Предмет: Новый исполнительный механизм iBR

№ 2010-9

U-образный рычаг

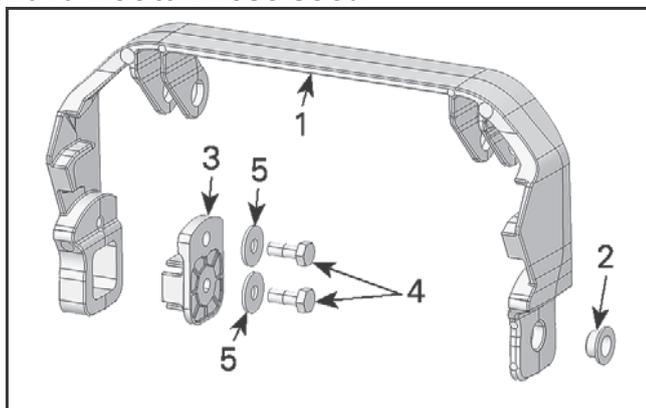
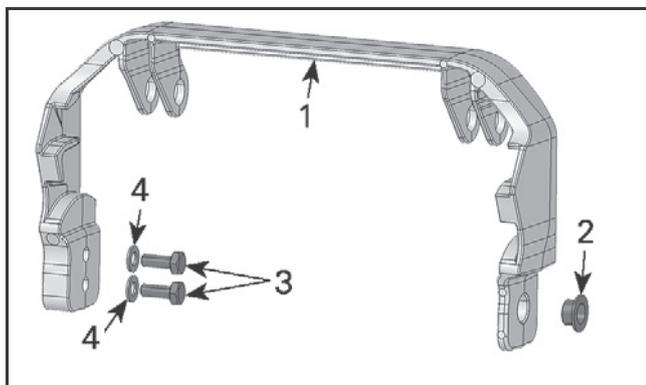
Исполнение для гидроциклов 2009 и 2010 модельного года

1. U-образный рычаг
2. Втулка
3. Стопорная втулка (фиксатор iBR)
4. Винты крепления
5. Плоские шайбы

Новое исполнение

1. Новый U-образный рычаг
2. Новая втулка
3. Новые винты крепления M8 × 20
4. Новые плоские шайбы M8

Установка U-образного рычага осуществляется в порядке, обратном порядку снятия. Обратите внимание на следующее. Новая втулка устанавливается справа, с наружной стороны U-образного рычага. U-образный рычаг крепится к исполнительному механизму iBR при помощи новых винтов M8 × 20 и новых плоских шайб M8.

Винты крепления U-образного рычага	24 Н•м (затяжка крутящим моментом выполняется в два подхода)
------------------------------------	---
